改善箇所説明図

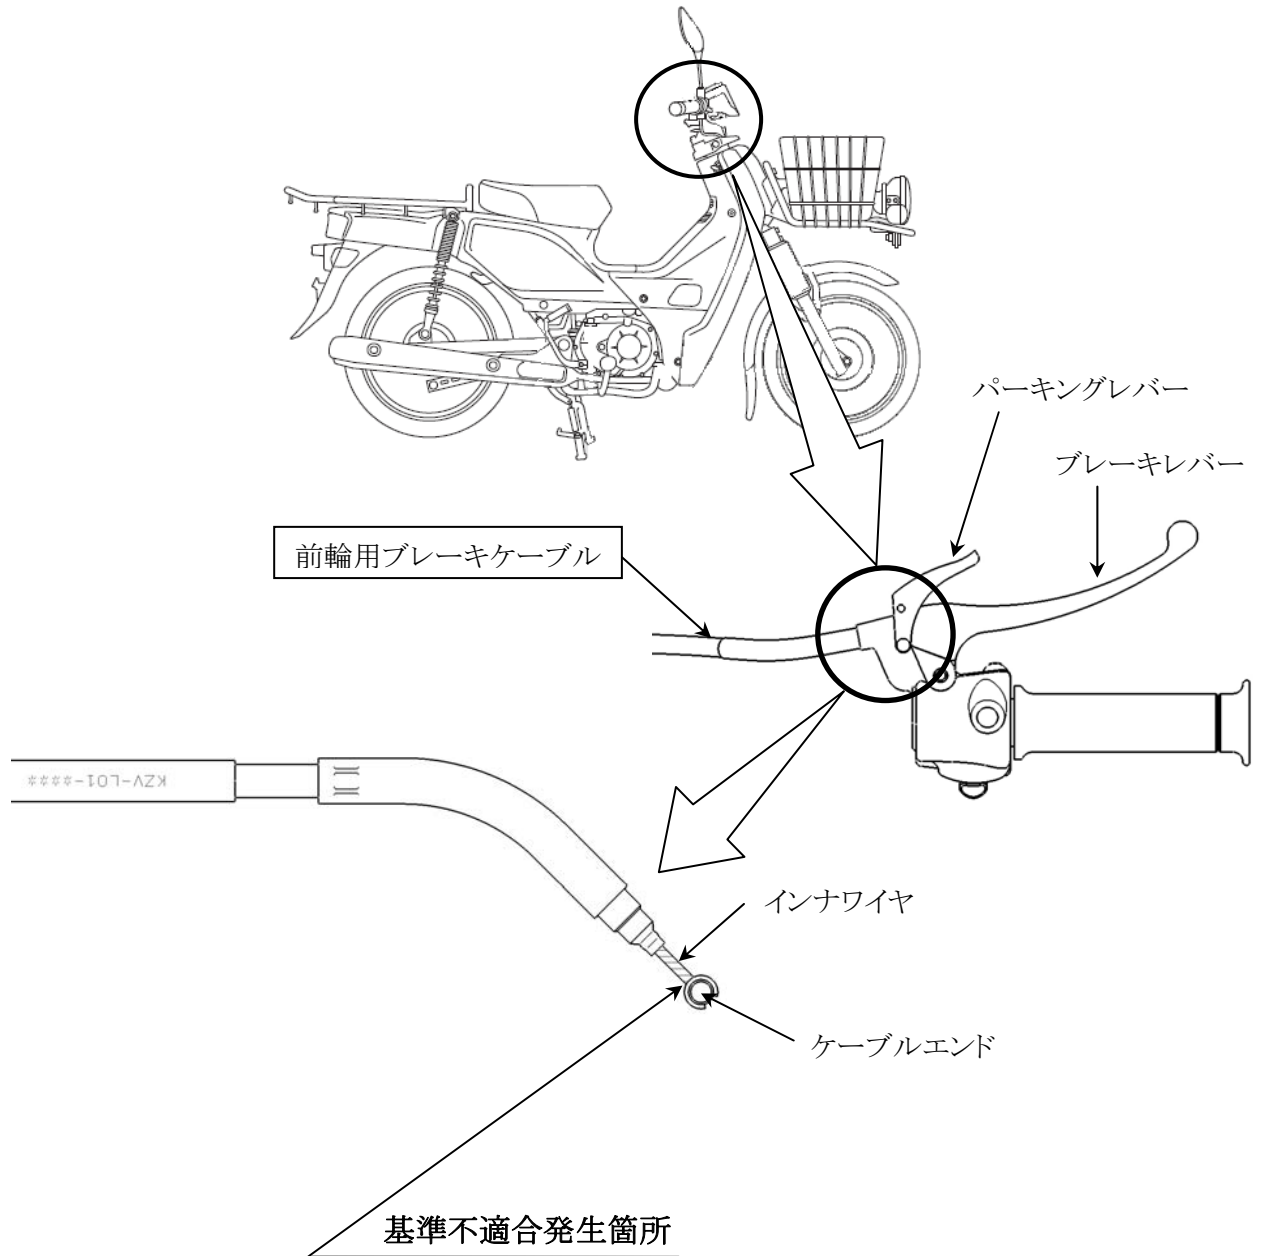
前輪ブレーキにおいて、ケーブルエンドへのインナワイヤ鑄込み位置が不適切なため、坂道などの駐停車時に使用するパーキングレバーの操作を繰り返し行くと、ケーブルエンドが破損し、前輪ブレーキが利かなくなるおそれがある。

全車両、前輪用ブレーキケーブルを良品と交換する。

注： は交換部品を示す。

識別：車台番号付近に黄色の識別ラベルを貼付する。
